PROJET EOLIEN DE NONGEE 2

REPONSE A L'AVIS DE LA MRAe

PE DE NONGEE 2

La Mission régionale d'autorité environnementale (MRAe) a émis le 27 juin 2022 un avis relatif à cette demande d'autorisation environnementale.

Figure 8 - Sensibilités avifaune SRE Champagne-Ardenne

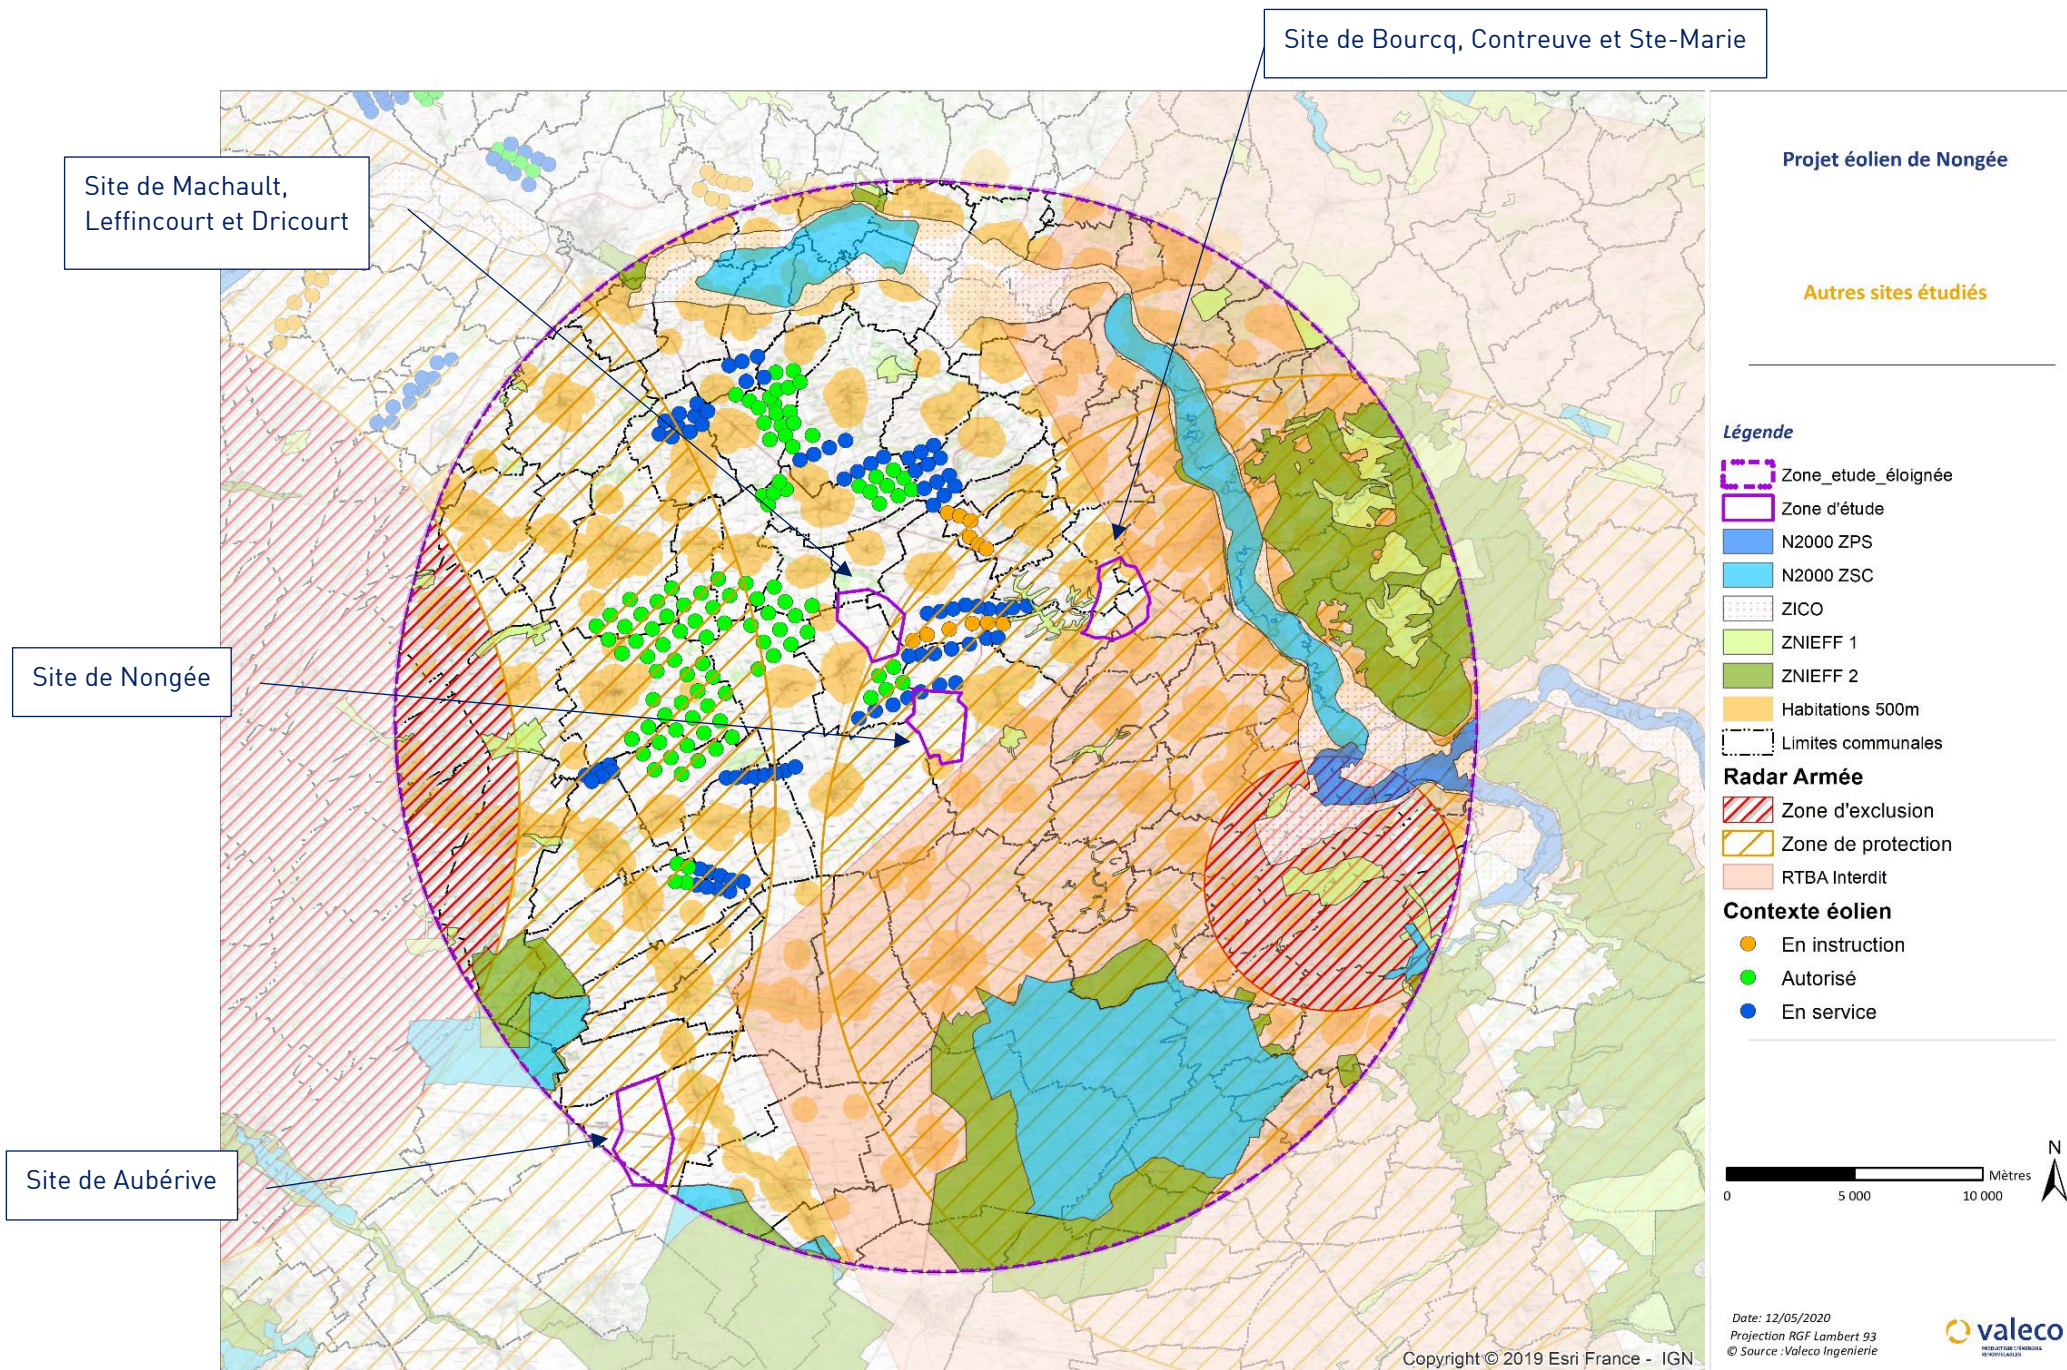
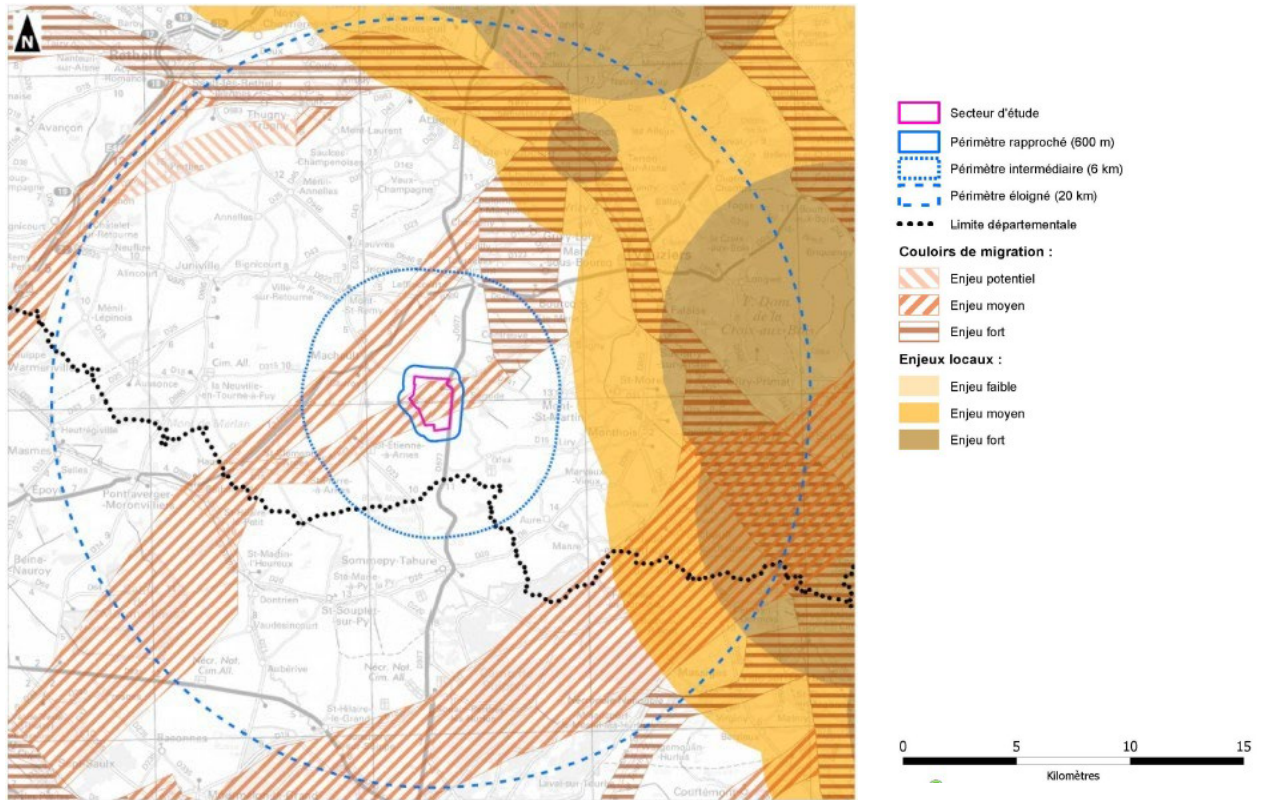
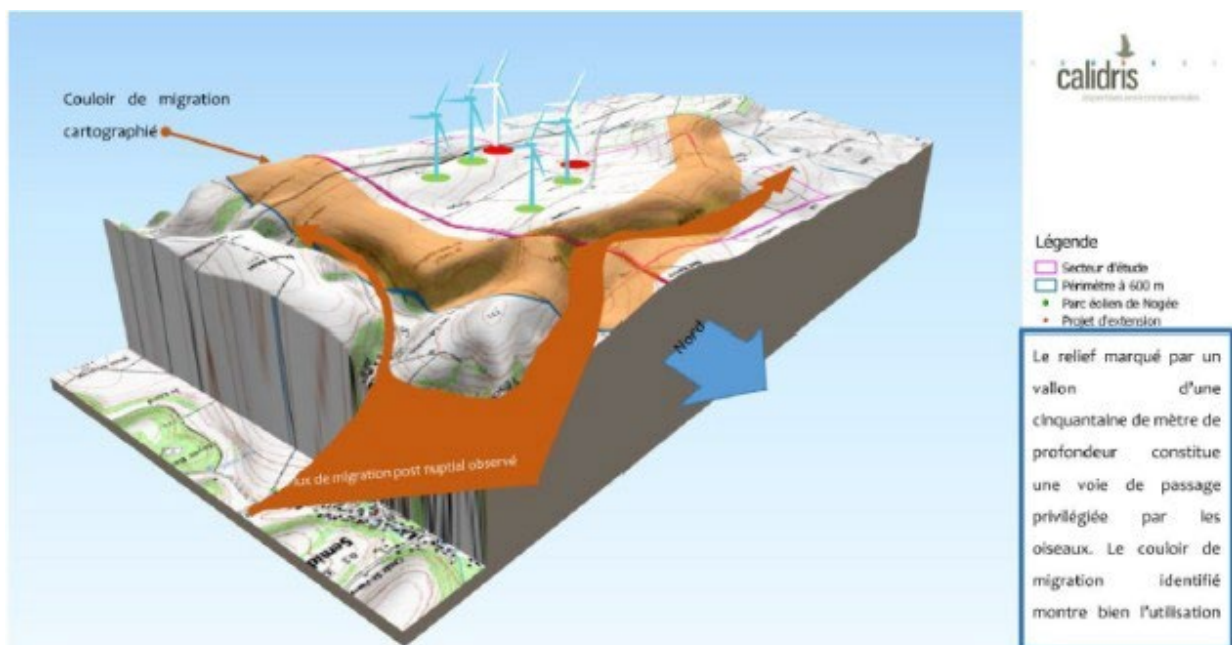
L'Ae recommande de présenter une étude détaillée et complétée des solutions alternatives de choix de site, en application du code de l'environnement, permettant de comparer différentes solutions possibles permettant d'optimiser l'évitement et de conclure sur la justification de celui retenu.

Le choix du site du projet éolien de Nongée 2, extension du projet de Nongée est le même que pour le premier parc de 4 éoliennes, autorisé en avril 2021. Les études et la zone d'étude sont les mêmes que pour ce premier projet.

Pour compléter cette réponse, il semblerait que le doute émis quant à l'étude des solutions de substitution raisonnables soit en rapport avec l'inscription du projet dans un couloir migratoire à enjeux moyens pour les grues cendrées identifié dans le SRE Champagne-Ardenne, voir Figure 8.

Cette tendance biologique à suivre les éléments physiques du paysage (boisements, reliefs, etc.) constatée lors des observations de terrain, a été représentée sur une modélisation 3D dans le dossier d'autorisation environnementale du projet de Nongée 2, voir Figure 9.

Pour ces différentes raisons, l'inscription de la zone d'étude dans un couloir migratoire à enjeux moyens pour les Grues cendrées à l'échelle de la région, ne s'avère pas constituer un enjeu particulier à échelle plus locale. Le site se justifie donc bien comme étant celui de moindre impact environnemental, après examens d'autres sites possibles, au regard des autres contraintes largement évitées.
